# LEF/LEFE/LEFS プラクランプレバー(めねじ) オス スメ 仕様変更

## LEFE-12-OR

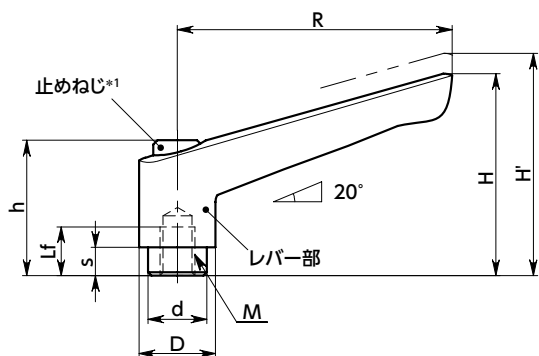
\*1: 止めねじの頭の形を六角穴付きからヘキサロピュラ穴付きに変更しました。
